FM33LG0A 系列 低功耗 MCU

勘误表

2025. 9

2.3.2 校准完成后 busy 标志无法自动清零

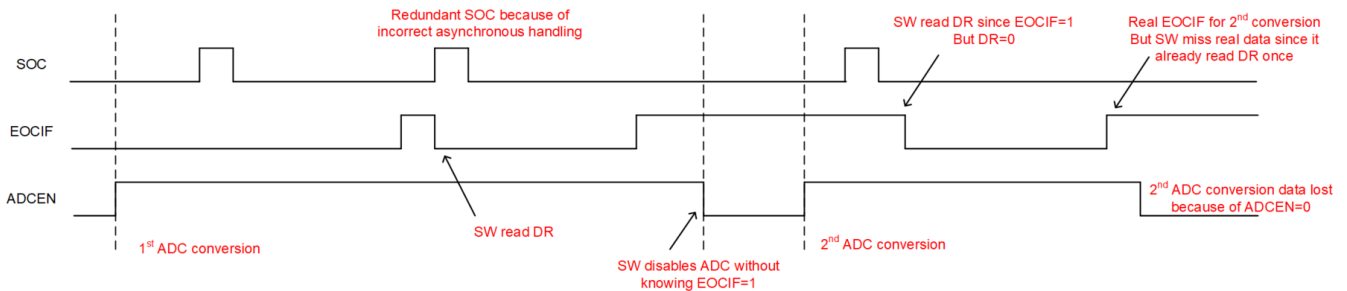
当执行 ADC 校准操作时, busy 标志会自动置位, 但是当自动校准结束后, busy 标志无法自动清零。

校准结束后可以手动关闭 ADC 使能, 此时 busy 标志被清零, 同时不影响校准结果。

2.3.3 异步时钟配置下 ADC 在转换序列结束后产生一次冗余转换

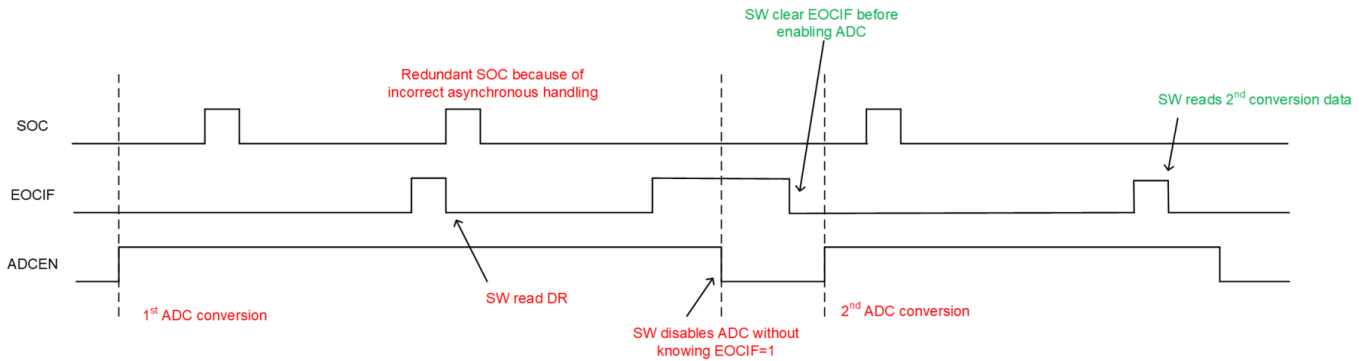
由于异步时钟处理不当, 有一定概率会在转换序列结束后 (当前序列使能的通道全部转换结束), 软件读取最后一个转换结果时 (下图 "SW read DR" 位置), 产生一次冗余的转换, 并导致 EOCIF 标志置位。如果软件不注意这一点, 可能造成错误的行为。

出错的波形示意图如下:

- 1、建议在 ADCEN 关闭后, 总线再做一次 EOCIF 清零操作。采用此纠正措施后的波形示意图如下:

2、避免使用 WAIT=1 的配置
